**Avis de la Mission Régionale d'Autorité environnementale
de Nouvelle-Aquitaine sur
le projet de parc éolien à Champniers et la Chapelle-Bâton (86)**

n°MRAe 2022APNA121

dossier P-2022-13077

Localisation du projet : communes de Champniers et la Chapelle-Bâton
Maître(s) d'ouvrage(s) : Ferme éolienne de Champniers – la Chapelle-Bâton (SAS)
Avis émis à la demande de l'Autorité décisionnaire : préfet de la Vienne
en date du : 12 octobre 2022
dans le cadre de la procédure d'autorisation : autorisation environnementale

Figure n°1 – Localisation du projet et implantation retenue (source : étude d'impact, page 217²)

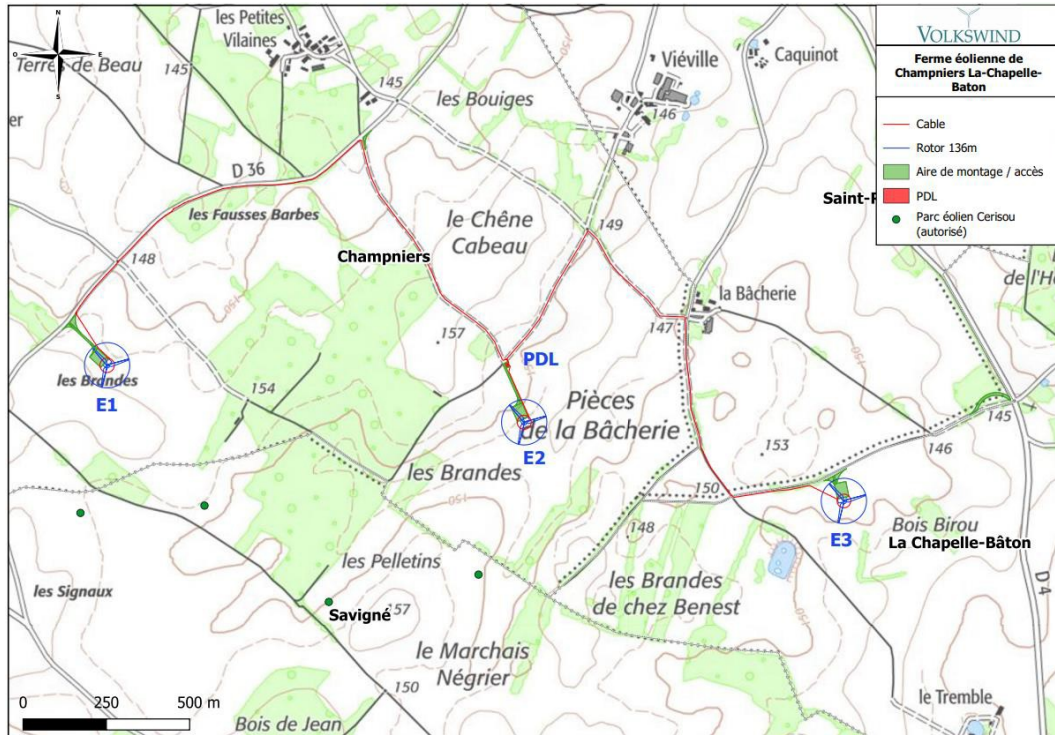
Le projet viendra modifier le paysage et renforcer l'empreinte éolienne dans le paysage. Le projet viendra s'implanter à 450 m environ au nord du parc éolien de Cerisou à Savigné (86). L'orientation des éoliennes sera identique (voir illustration sur la figure n°1 ci-avant). Cette implantation limitera le mitage du paysage et participera à l'insertion paysagère du projet.
